La etiqueta de población de UCS M5 Blade DIMM no coincide con la documentación

Este documento describe un problema con una antigua etiqueta UCS M5 Blade DIMM Population que no refleja la documentación en línea actual.

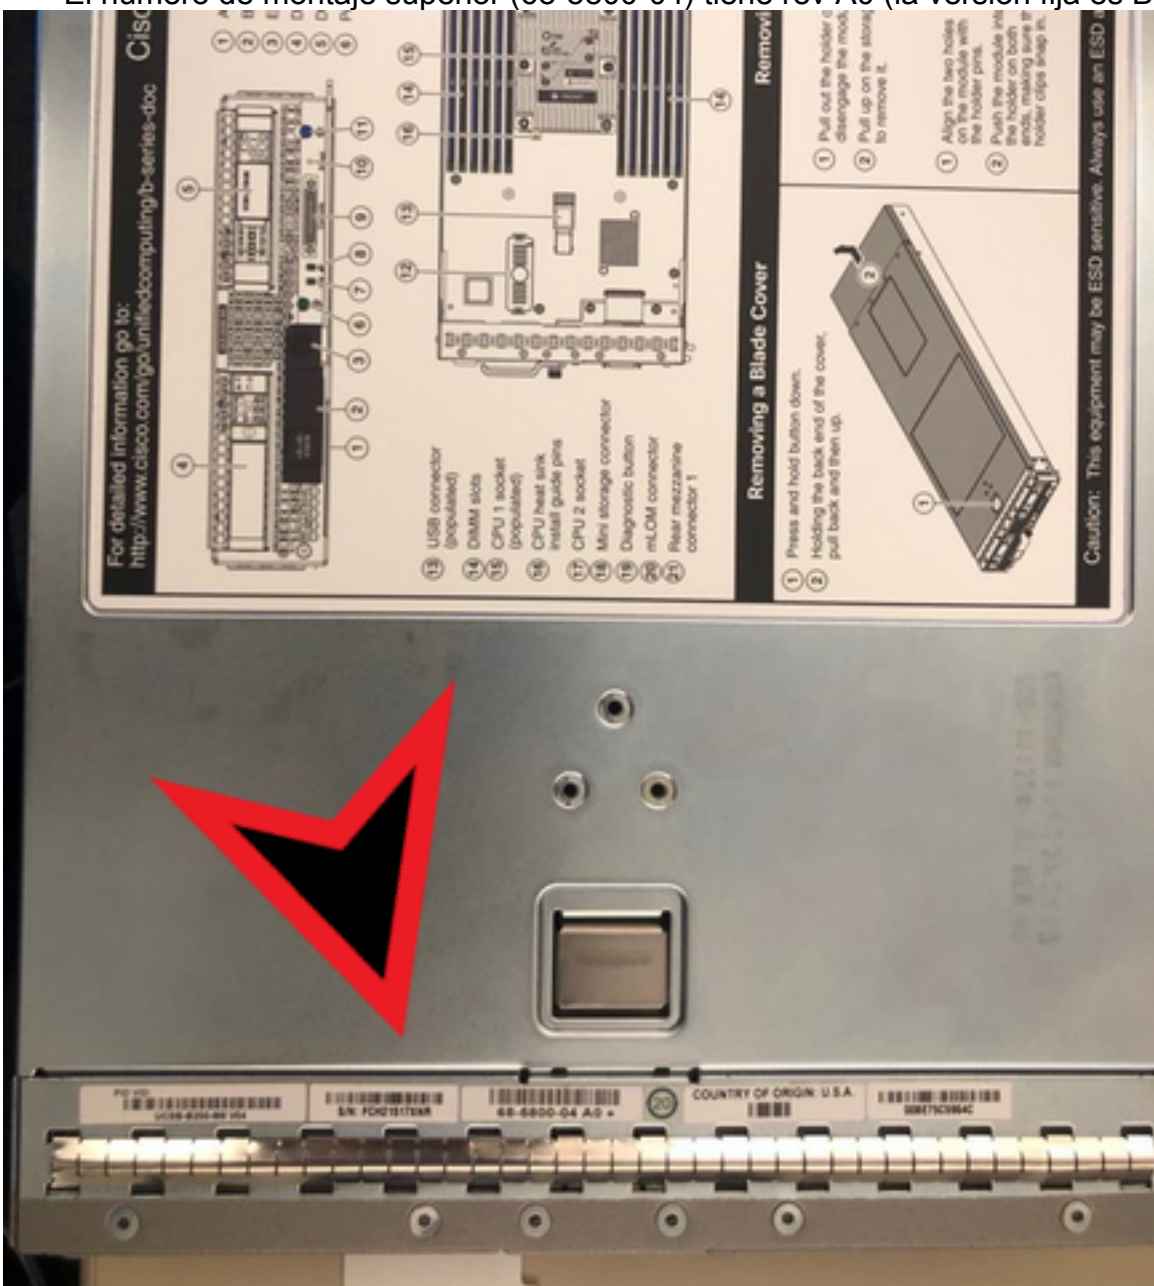
- UCS B200 M5
- UCS B480 M5
- La cubierta superior (800-46239-01) tiene rev B0 (las etiquetas fijas tienen rev C0)

- El número de montaje superior (68-5800-04) tiene rev A0 (la versión fija es B0)

Como referencia, aquí está la **pegatina antigua** de B200-M5:

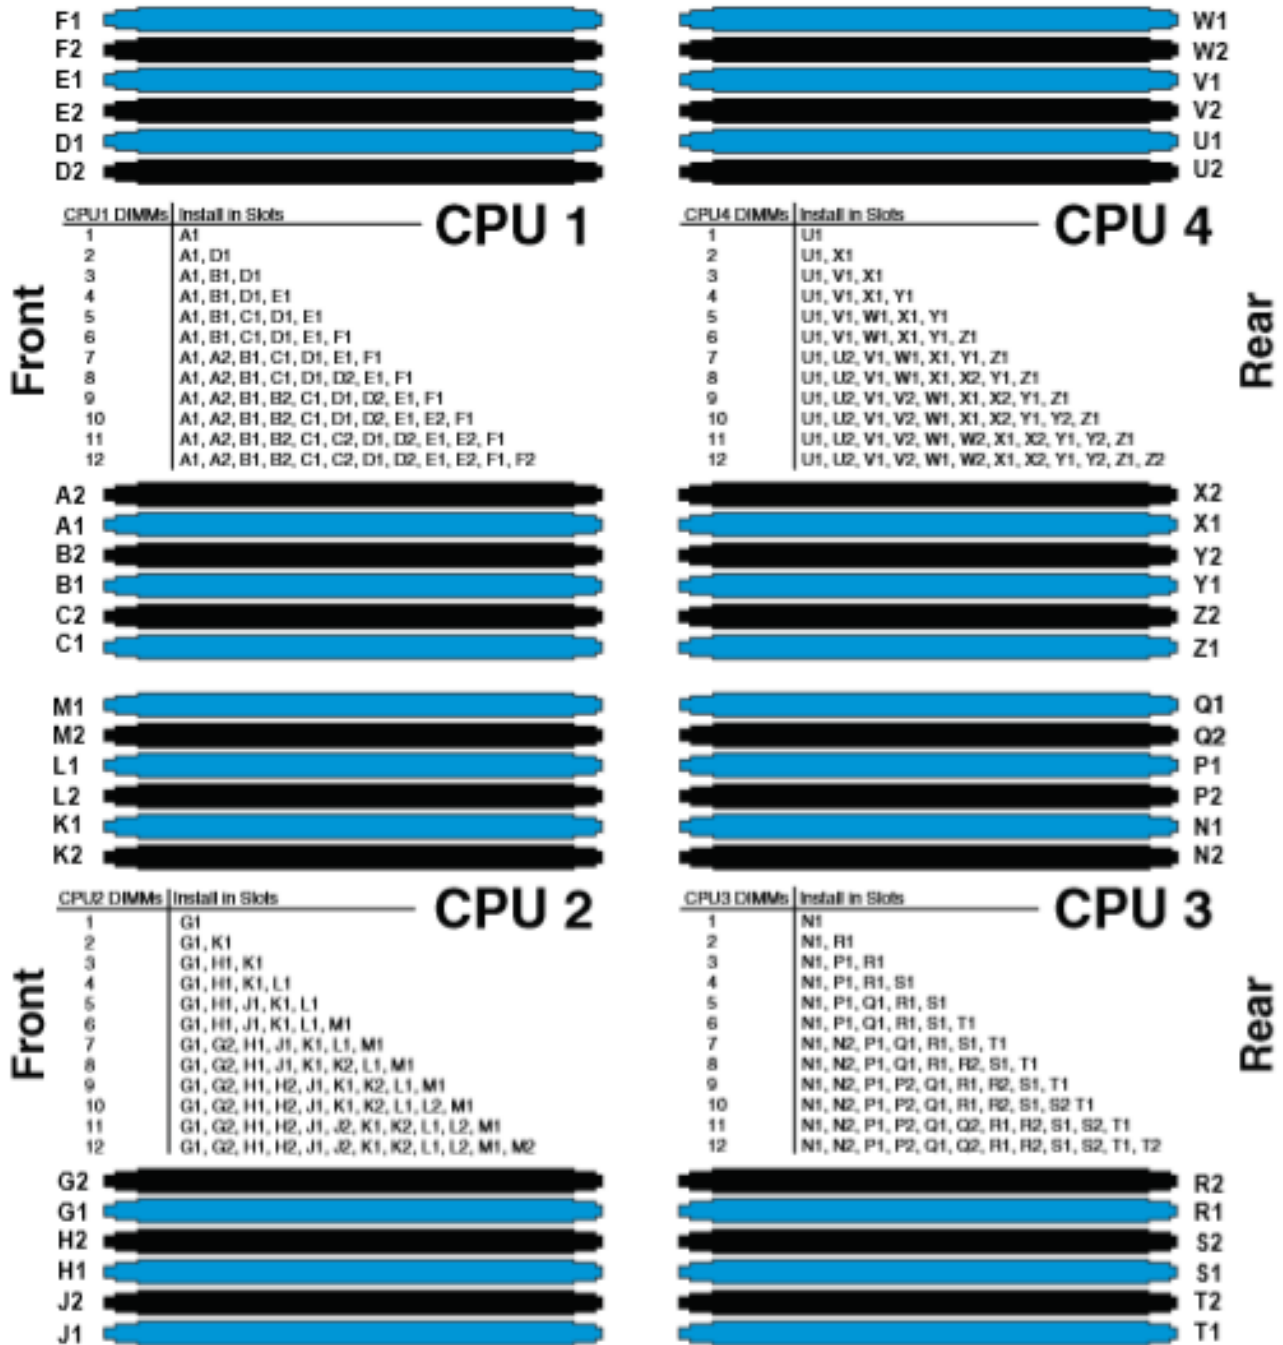
La pegatina de población de DIMM de la tapa de los blades UCS M5 no coincide con la información de la documentación de UCS en línea.

Ambas configuraciones son válidas y son compatibles. La pegatina antigua no debe impedir el descubrimiento ni otros problemas, aparte de que no es la configuración óptima para el rendimiento. Cabe señalar que el diferencial de rendimiento es marginal (aproximadamente el 1%).

La pegatina de población de DIMM original no es incorrecta, pero los clientes deben recibir documentación en línea para obtener la configuración más reciente y óptima.
